Torben Hansen
Placering af en ny bro er en meget vidtrækkende beslutning, det skulle derfor gerne være den rigtige.
Jeg sender dig et forslag, til en ny placering af den nye bro over Randers Fjord,
samt en anden vejføring fra denne, en vejføring der fører direkte til Ringboulevarden på Hadsundvej.
Jeg modtager gerne dine kommentarer.

Vedr: Klimabroen

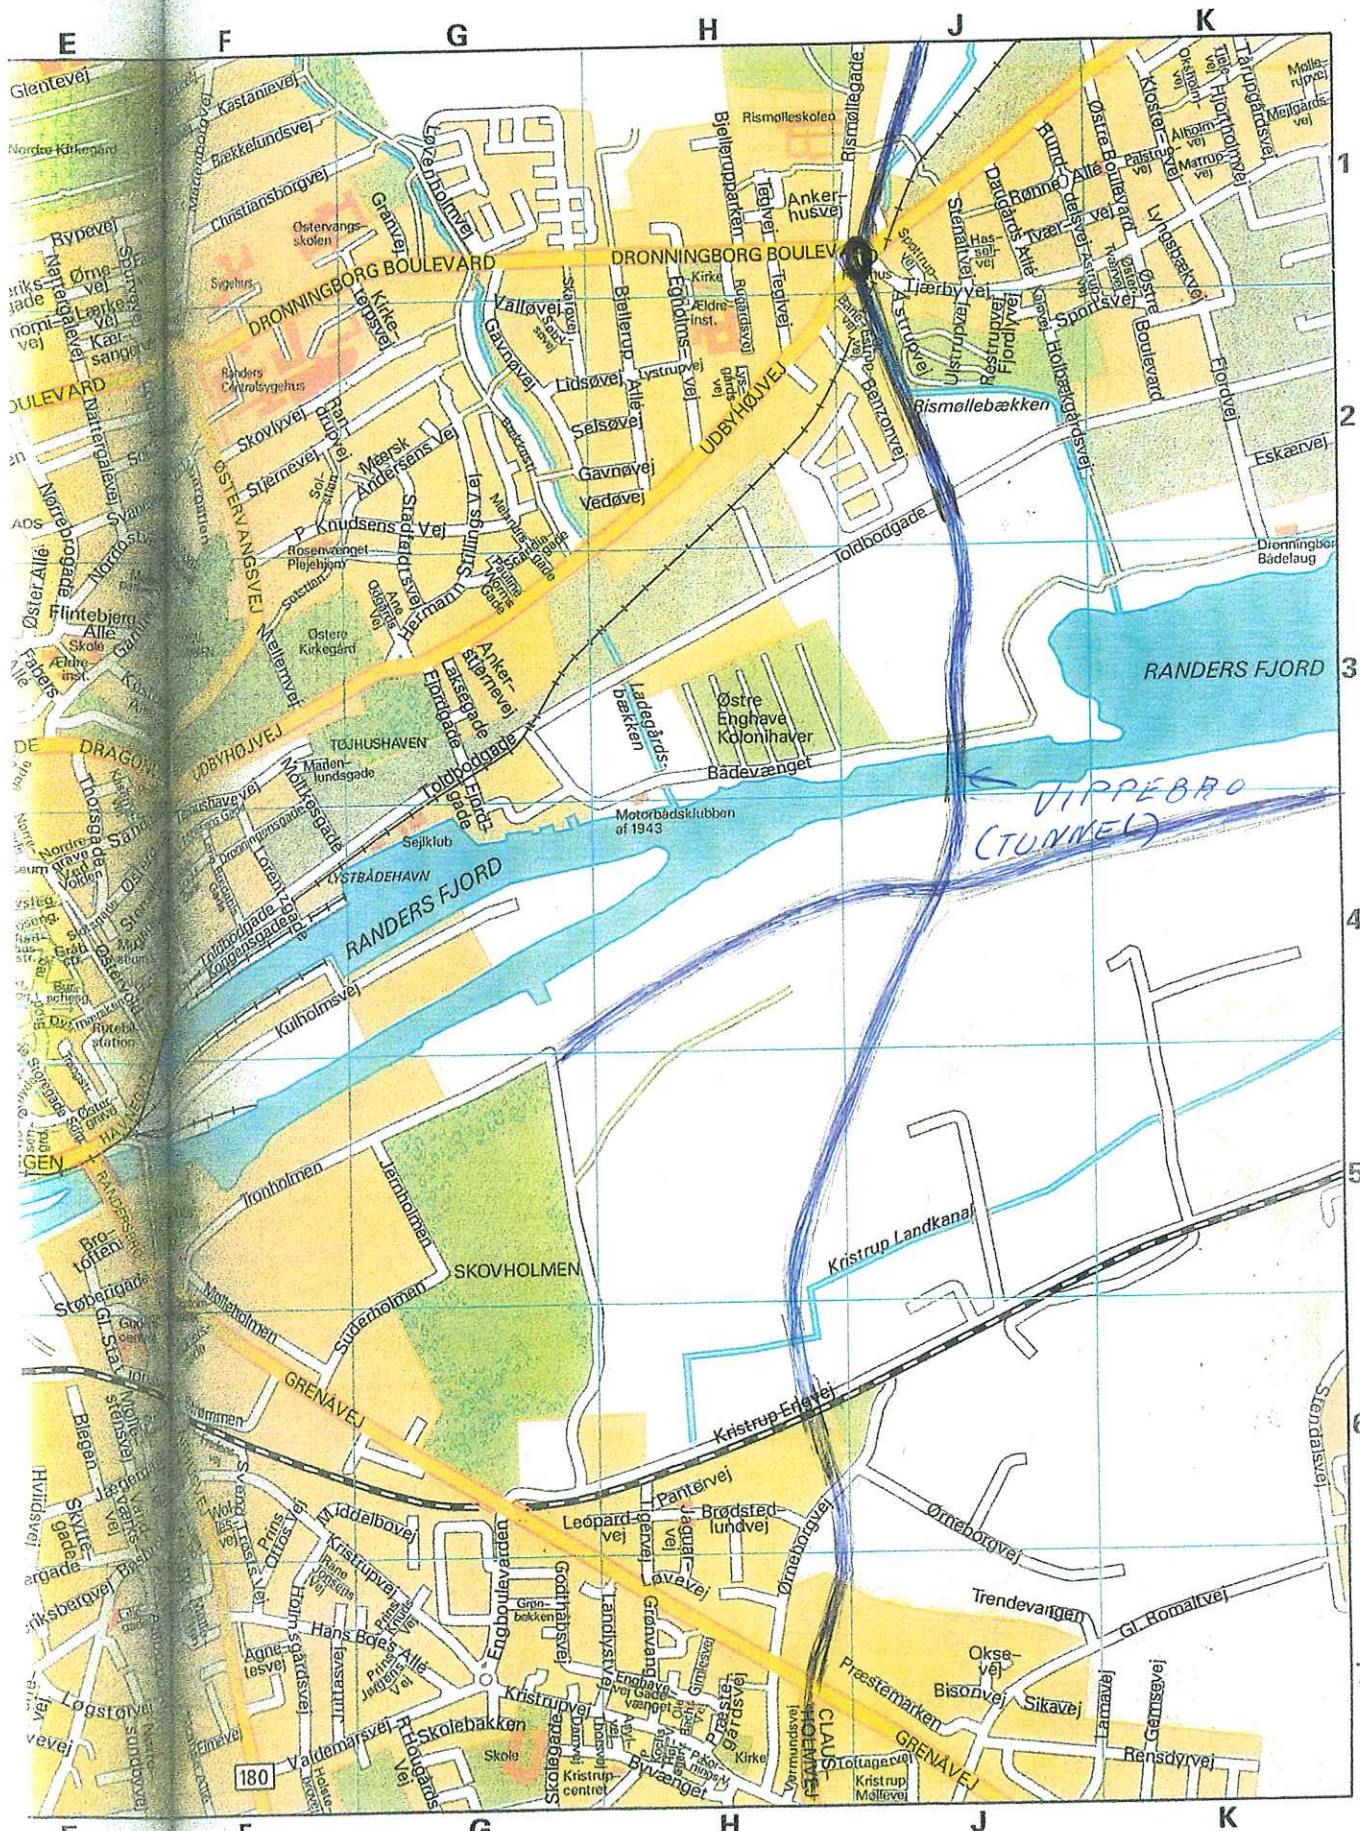
Jeg foreslår derfor en broforbindelse længere mod øst, udformet som en vippebro, eller tunnel, se vedlagte skitse.

Dermed behøves kun en bro, et højvandslukke kan etableres uafhængig af broen, eventuelt i forbindelse med en gang/cykelbro til pieren.

En vippebro vil ikke forhindre trafikken til havnen, der derfor vil kunne flytte gradvis mod øst,

De trafikale problemer bliver løst uden at være afhængig af havneudflytningen.

Den nye vej har direkte forbindelse til Ringboulevarden Hadsundvej.
